敦賀発電所2号炉 敷地の地形、地質・地質構造について (コメント回答)

平成30年7月6日
日本原子力発電株式会社

コメント一覧(敷地の地質・地質構造について)

⑤層下部テフラの降灰を示すピーク(北西法面)

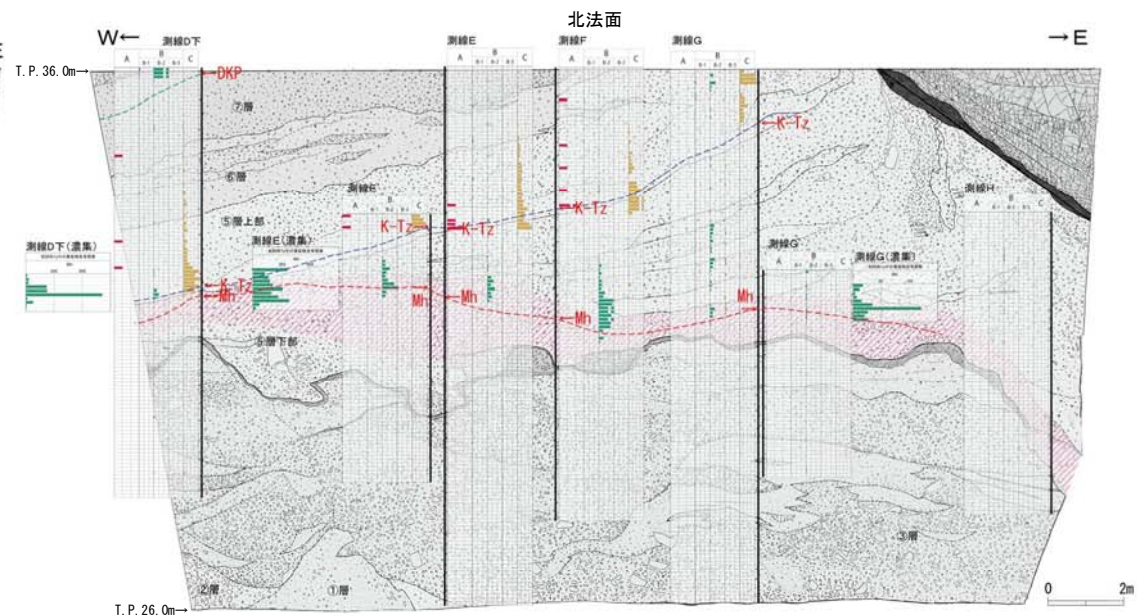
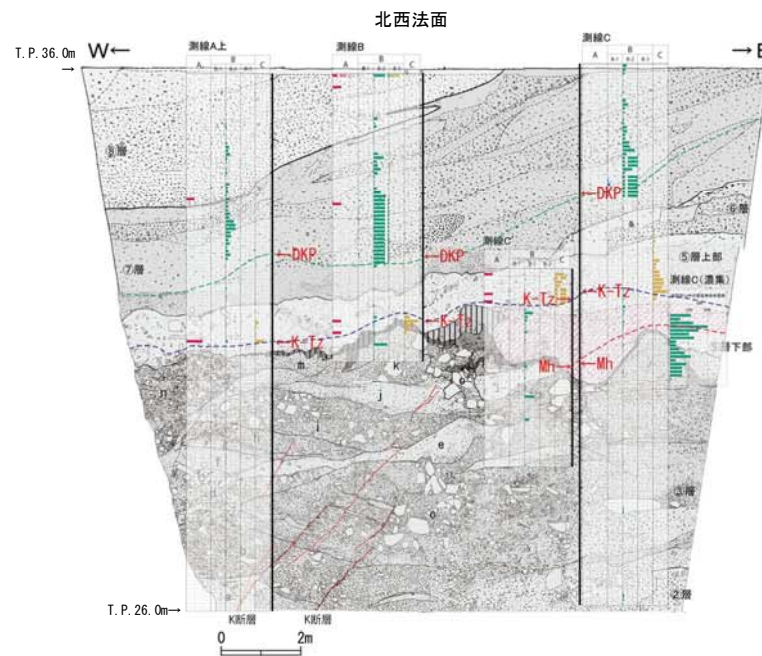
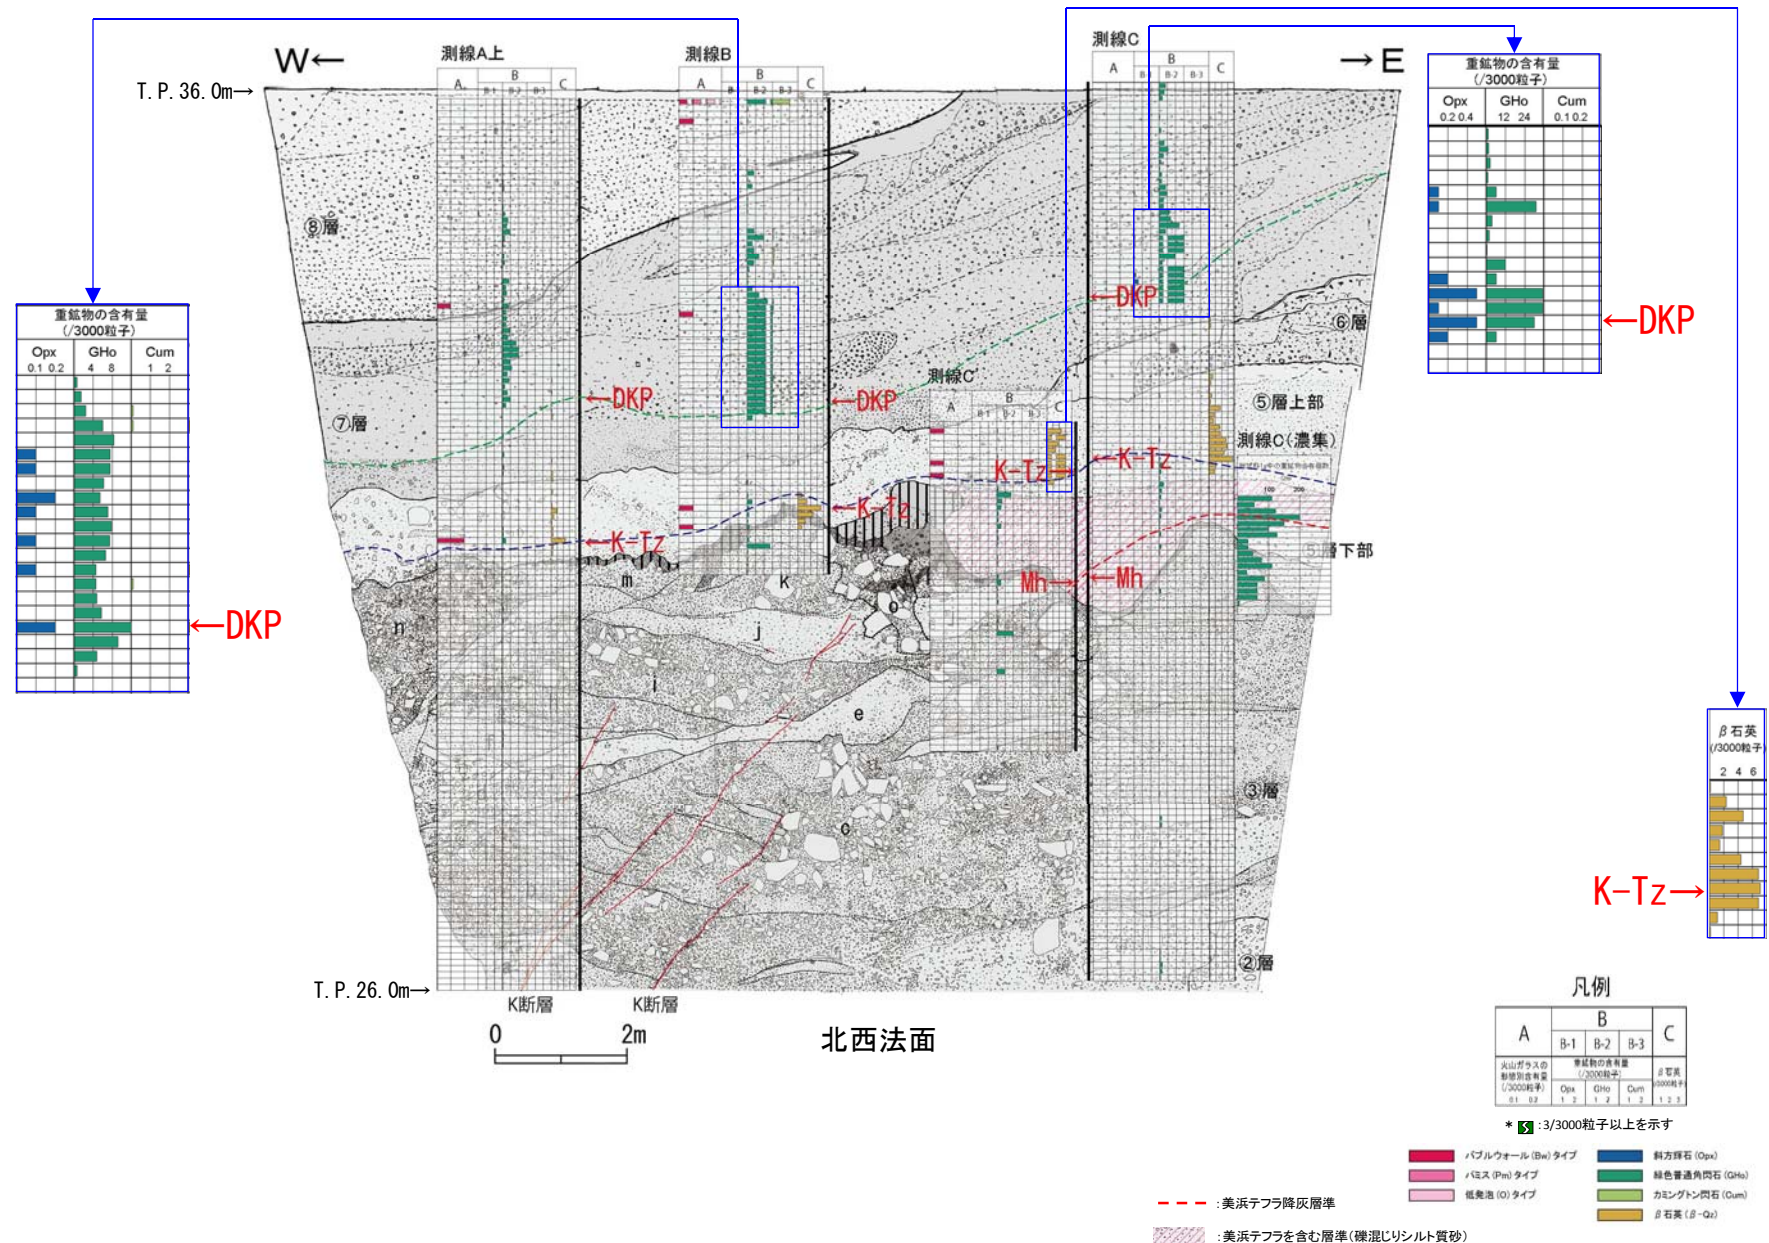
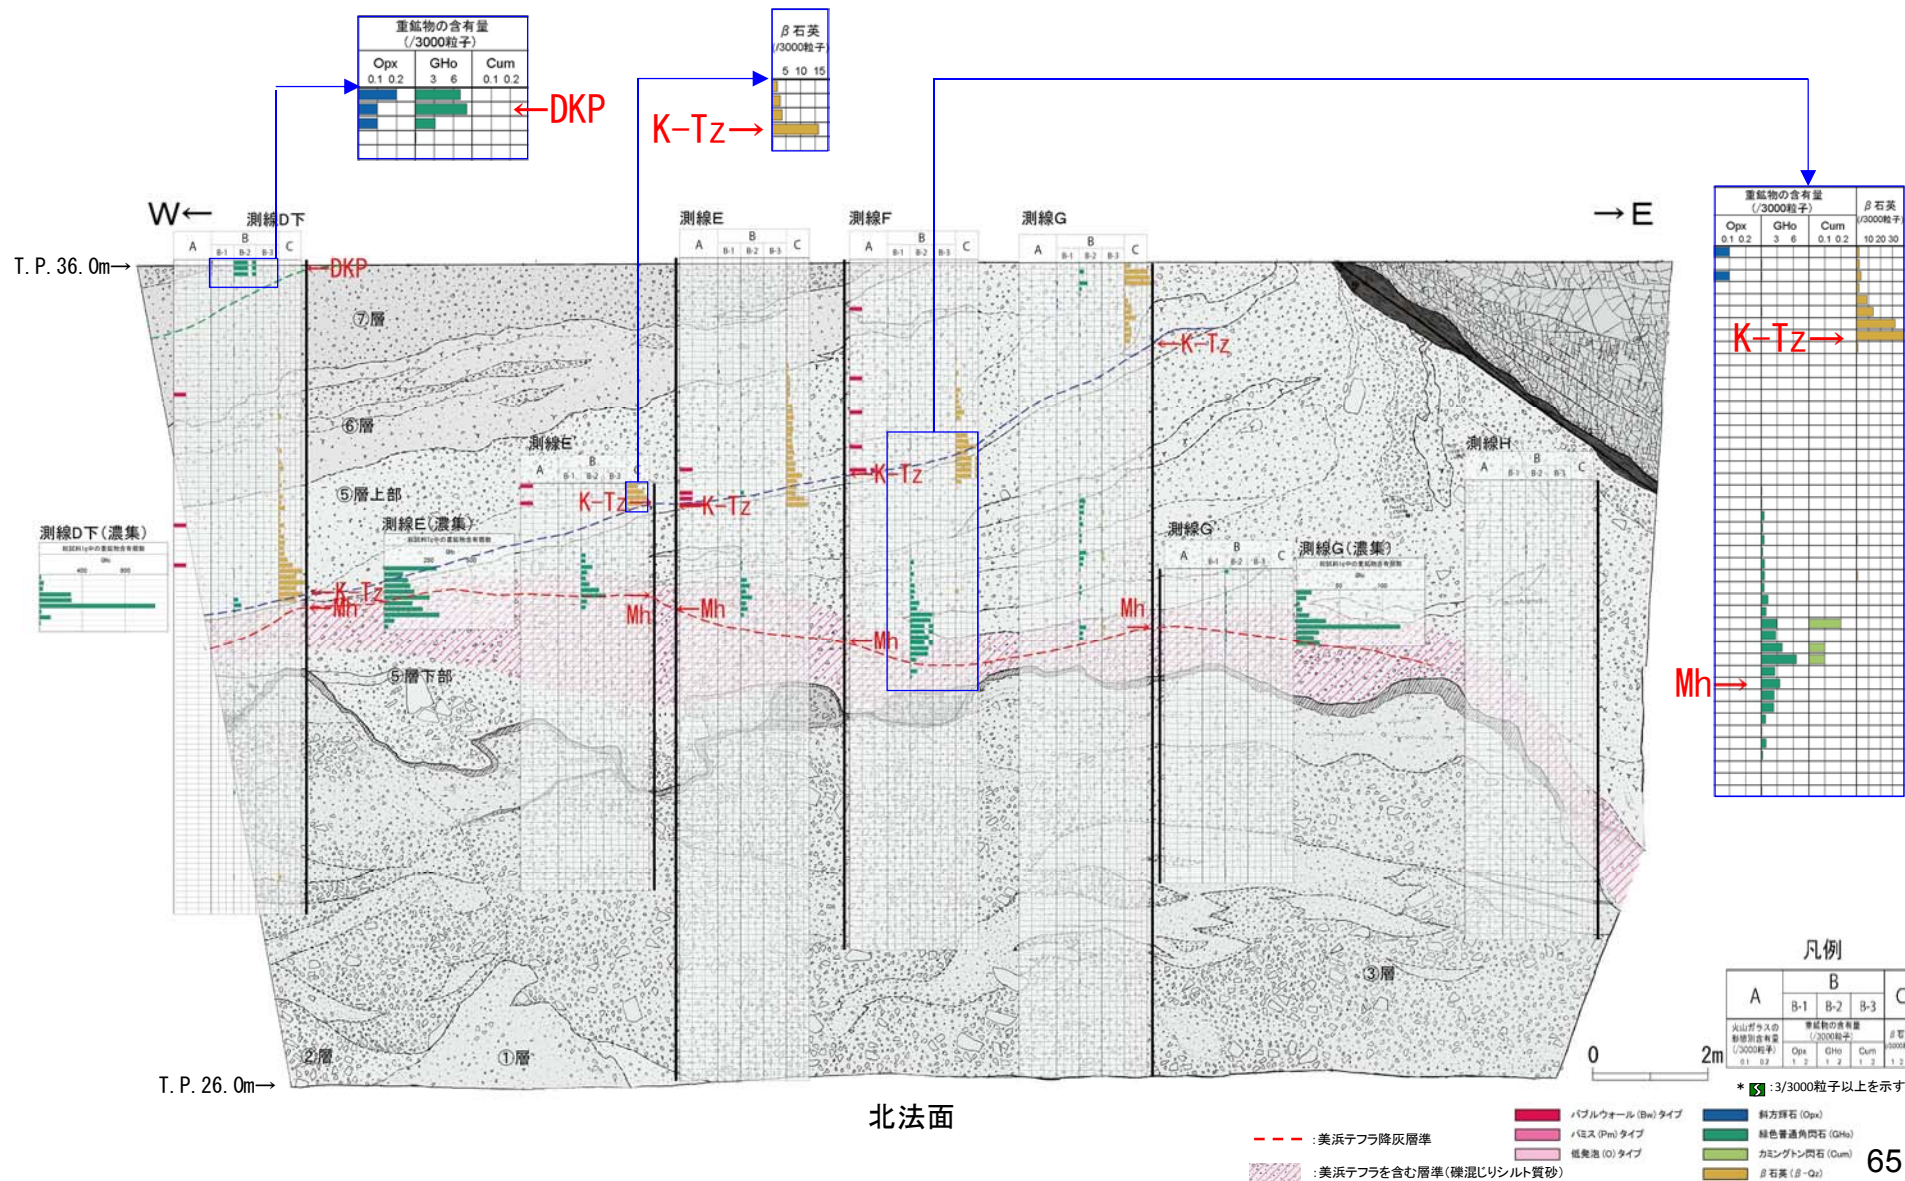
No.	コメント	回答骨子
6	D-1トレンチ北西法面におけるテフラの降灰層準の認定について、より詳細に説明すること。 (第536回審査会合, 平成29年12月22日)	D-1トレンチ北西法面におけるテフラの降灰層準の認定の考え方等を詳細に示す。

- ⑤層下部テフラについて、テフラの通常分析及び濃集分析を行った結果、降灰を示すピーク(普通角閃石)が認められる。
- ⑤層下部テフラの降灰のピークは同一層準(礫混じりシルト質砂)中に認められ、広がりを持って分布しており、D-1トレンチ全てのテフラ分析測線で確認される。
- ⑤層下部テフラの降灰層準は、年代が既知のテフラ(鬼界葛原テフラ(K-Tz: 約9.5万年前)、大山倉吉テフラ(DKP: 約5.9万年前～約5.8万年前))と層位関係が逆転していない。
- ⑤層下部テフラについては、屈折率測定及び普通角閃石の主成分分析の結果から、明神沖テフラMj(約12.3万年前)及び美浜テフラMh(約12.7万年前)を合わせたものに対比される。この⑤層下部テフラについて、10cmピッチで分析を行った結果、上部は明神沖テフラMjと美浜テフラMhが混在しているが、下部では美浜テフラMhのみが分布している。
- なお、両テフラが混在しているのは、両テフラの降灰年代の差及びD-1トレンチの地層の堆積速度の関係によるものであり、地層の二次堆積による影響ではないと判断している。

- D-1トレンチ北西法面における⑤層下部テフラについて、テフラの通常分析及び濃集分析を行った結果、降灰を示すピーク(普通角閃石)が認められる。
- ⑤層下部テフラの降灰層準は、年代が既知のテフラと層位関係が逆転していない。

テフラの分布標高差の成因

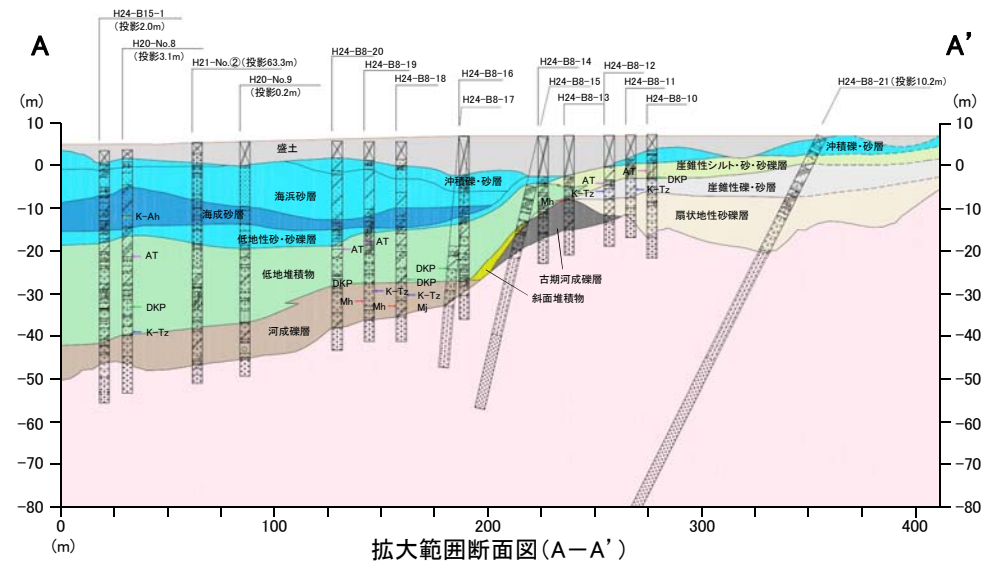
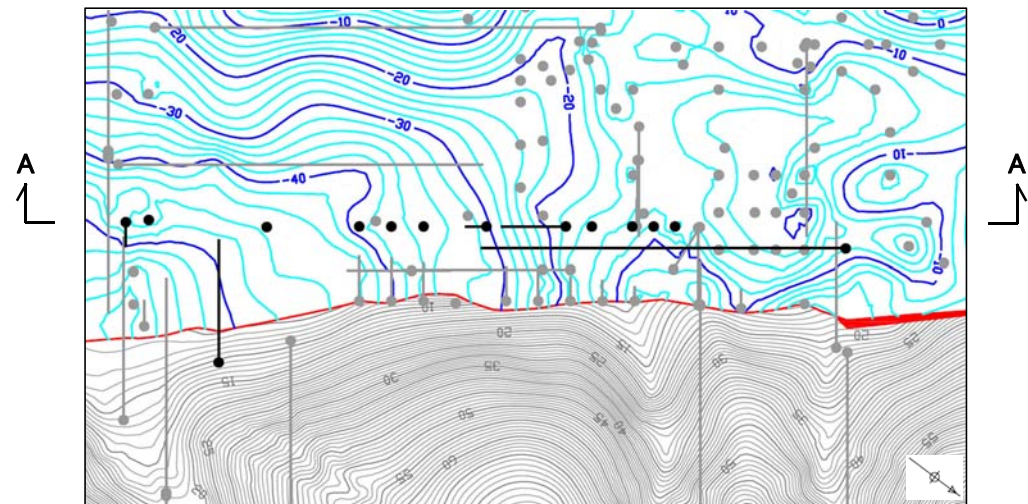
No.	コメント	回答概要
7	奥壺低地の第四系に含まれるテフラが上流側と下流側で分布標高が異なる成因について詳細に説明すること。	奥壺低地の縦断面図において岩盤上面の標高の変化やテフラの分布標高が変化する理由について、第四系の層相や破碎帯の運動方向等に基づき検討した結果、これらの変化は破碎帯の活動によるものではなく、初生的な堆積構造によるものと判断される。

- 断面図の中央付近で岩盤の上面の標高が変化し、テフラの分布標高が異なることと破碎帯の活動性との関連性について検討した結果、以下に示す通り、関連はないものと判断される。
 - ✓ 当該断面付近に分布する破碎帯に対応するリニアメントは認められない(文献による指摘もない)。
 - ✓ 岩盤の上面に構造運動を示唆する形状は認められない。

大深度坑調査で確認した浦底断層

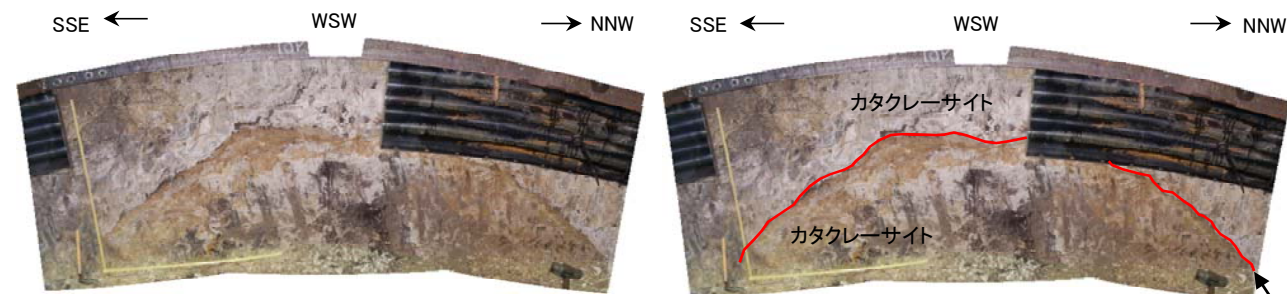
No.	コメント	回答概要
9	D-6破碎帯の大深度坑調査のうち立坑の工事記録において浦底断層に関する地質情報があれば示すこと。 (第536回審査会合, 平成29年12月22日)	D-6破碎帯の大深度調査坑へのアクセスのための立坑の工事段階(ライナープレート設置前)において浦底断層を確認している。

- D-6破碎帯の大深度調査坑へのアクセスのための立坑の工事段階(ライナープレート設置前)において浦底断層を確認している。
- 立坑については、浦底断層の上盤側から下盤側に向けて掘削しており、T.P.-20m～T.P.-24m付近で浦底断層を確認している。
